Remarques d'EDF à la consultation de RTE portant sur les modalités détaillées de mode dégradé pour la programmation et l'ajustement en cas de publication tardive des résultats des bourses dans le cadre du couplage de marché CWE

GT Modes dégradés CWE

Graphe illustrant les horaires de programmation
en fonction de l'heure H de publication des résultats du marché

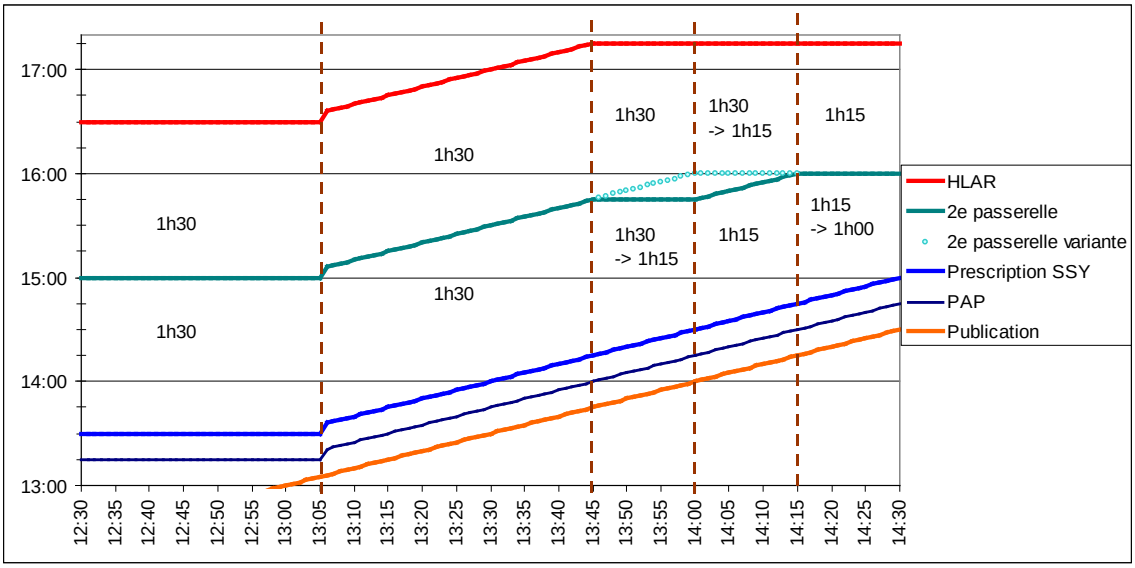
La modification proposée concerne une heure de publication des bourses H comprise entre 13h45 et 14h. Pour ce type de cas, nous souhaitons prolonger le processus glissant de la seconde passerelle jusqu'à atteindre son heure limite de 16h (atteinte pour un horaire de publication des bourses H à 14h), tout en réduisant le processus en amont de l'HLAR progressivement de 1h30 à 1h15, de façon à conserver la même heure de HLAR (soit 17h15).

Nous rappelons que le processus de construction et d'envoi de la seconde passerelle a déjà subi une contraction de 50 mn suite la mise en place du couplage de marché à horaire nominal (13h05), qu'il s'agit d'un processus opérationnellement très contraint et dont la résultante contribue à la qualité des hypothèses et donc des résultats des études de RTE.

Cette légère modification, illustrée en pointillé dans le graphe ci-dessus, présente de notre point de vue les avantages majeurs suivants :
- maintien d'une qualité nominale de la seconde passerelle pendant l'intervalle de publication des bourses de 13h45 à 14h,
- simplification de la compréhension du processus, permettant de faciliter le déploiement au sein des équipes opérationnelles et de fiabiliser sa mise en œuvre le jour J.

EDF souhaite que cette modification soit retenue dans le processus définitif.
